2021埋計発第310号

日本原燃株式会社

廃棄物埋設確認申請書の変更について

(2号廃棄物埋設地)

図 6-3.2 工事及び検査の繋がり

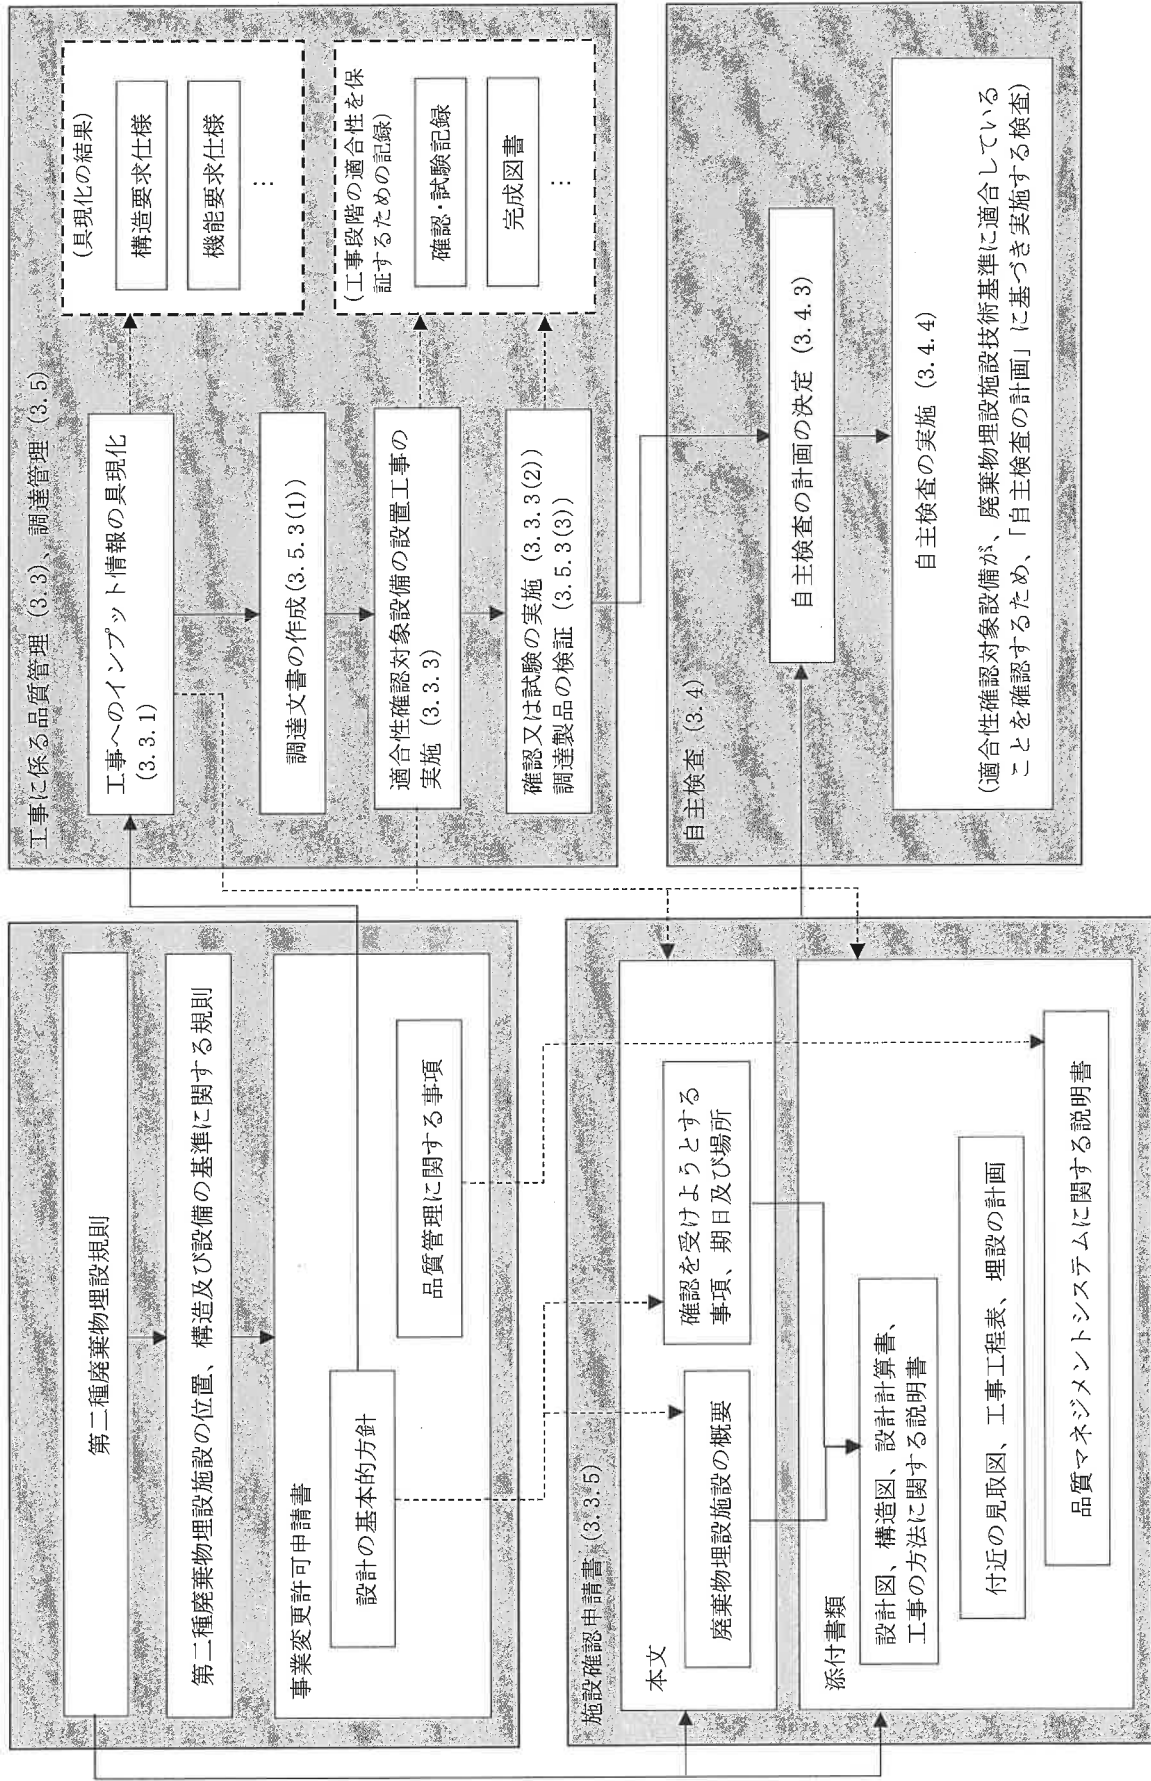
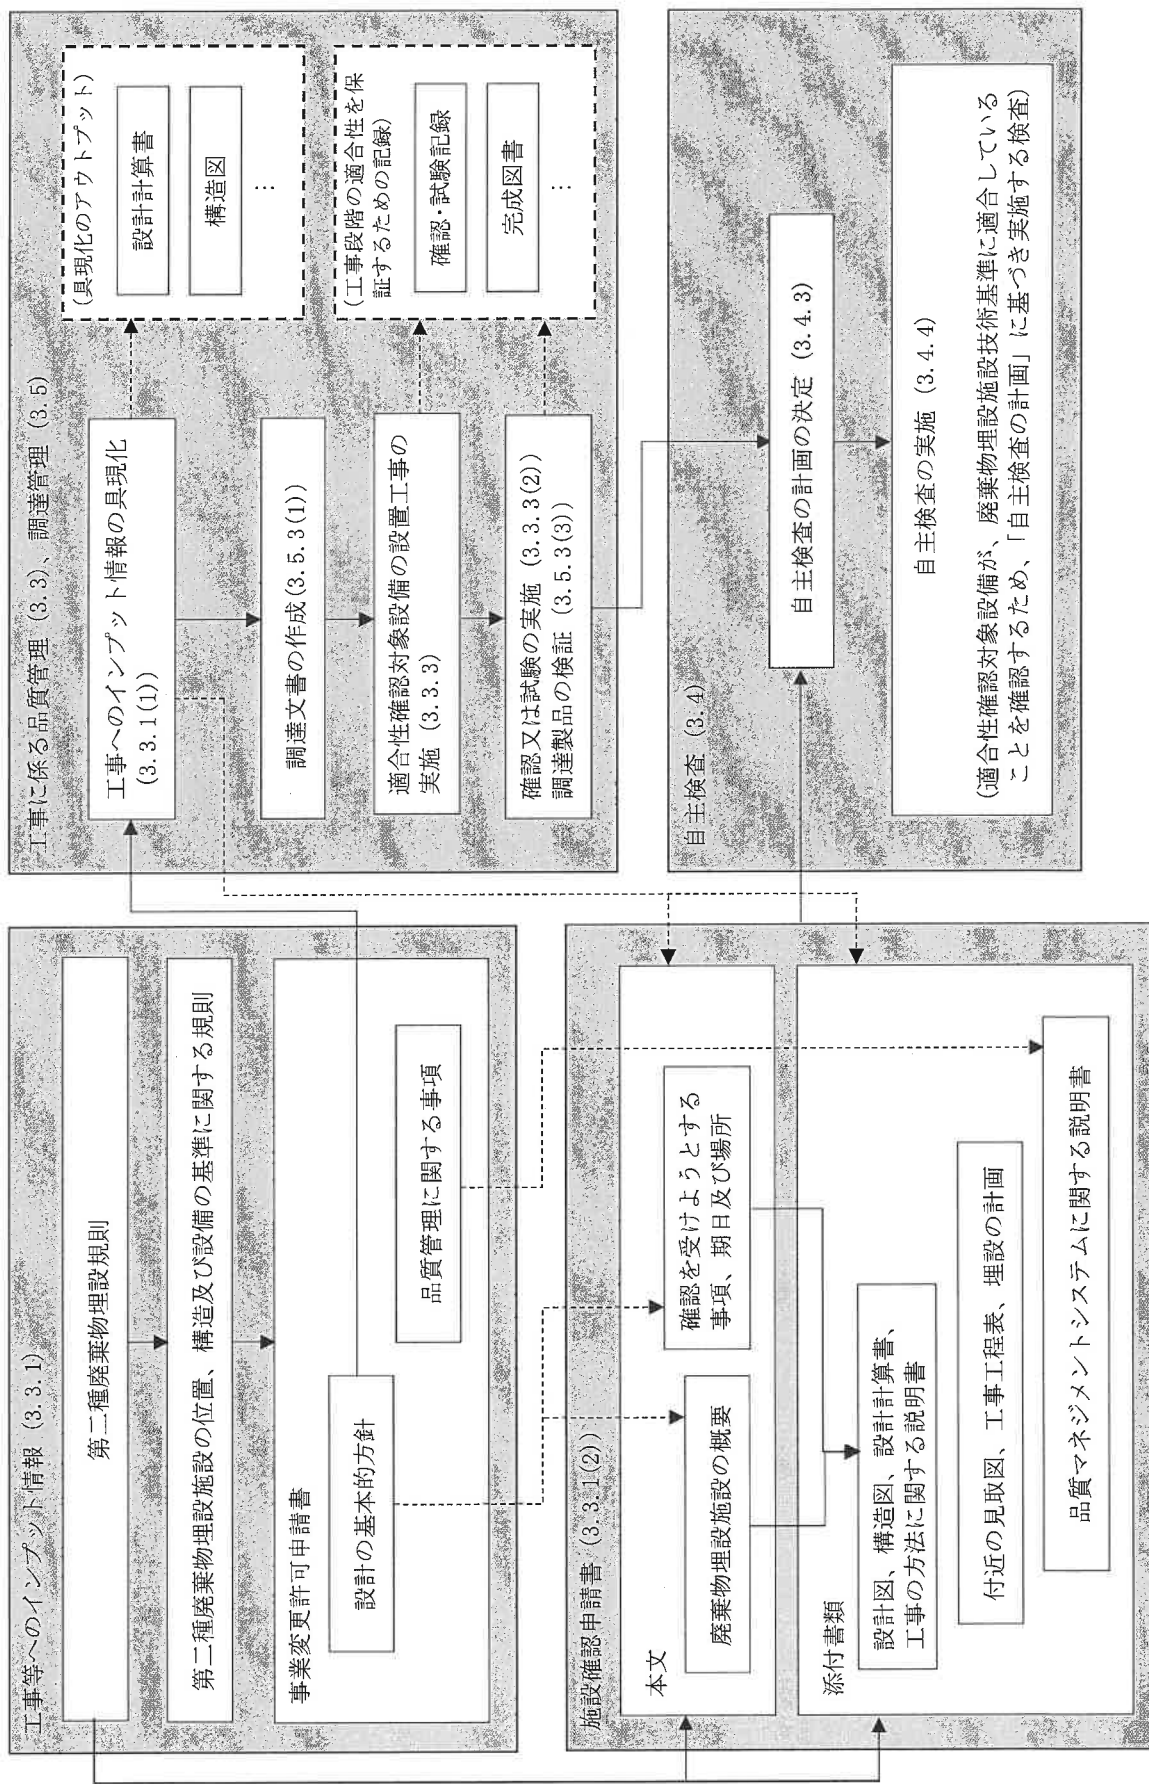
頁 (変更後)	頁行 (変更前)	変更後	変更前
添付書類六 6-1	添付書類六 6-1 上から2行目 ～6行目	<p>当社は、廃棄物埋設施設の安全を確保させるため、健全な安全文化を育成し、及び維持するための活動を行う仕組みを含めた廃棄物埋設施設に係る工事（以下「工事」という。）段階から検査段階に係る保安活動を確実に実施するための品質マネジメントシステムを確立し、「濃縮・埋設事業所廃棄物埋設施設保安規定」（以下「保安規定」という。）に品質マネジメントシステム計画（以下「保安規定品質マネジメントシステム計画」という。）として定めている。</p> <p>別添-11に示すとおり。</p>	<p>当社は、廃棄物埋設施設の安全を確保させるため、健全な安全文化を育成し、及び維持するための活動を行う仕組みを含めた廃棄物埋設施設（<u>廃棄物埋設地</u>）に係る工事（以下「工事」という。）段階から検査段階に係る保安活動を確実に実施するための品質マネジメントシステムを確立し、「濃縮・埋設事業所廃棄物埋設施設保安規定」（以下「保安規定」という。）に品質マネジメントシステム計画（以下「保安規定品質マネジメントシステム計画」という。）として定めている。</p> <p>別添-12に示すとおり。</p>
添付書類六 6-3 図	添付書類六 6-3 図 注釈	<p>注1：品質マネジメントシステムを管理する箇所の長 注2：確認期日届を提出する箇所の長 注3：施設確認申請に係る総括を主管する箇所の長 注4：契約を主管する箇所の長 注5：調達先に対する監査を主管する箇所の長</p> <p>別添-13に示すとおり。</p>	<p>注1：品質マネジメントシステムを管理する箇所の長 注2：確認期日届を提出する箇所の長 注3：施設確認申請に係る総括を主管する箇所の長 注4：契約を主管する箇所の長 注5：調達先に対する監査を主管する箇所の長</p> <p>別添-14に示すとおり。</p>
添付書類六 6-6 図	添付書類六 6-6 図	<p>図6-3.2 工事及び検査の繋がり</p> <p>別添-15に示すとおり。</p>	<p>同左</p> <p>別添-16に示すとおり。</p>
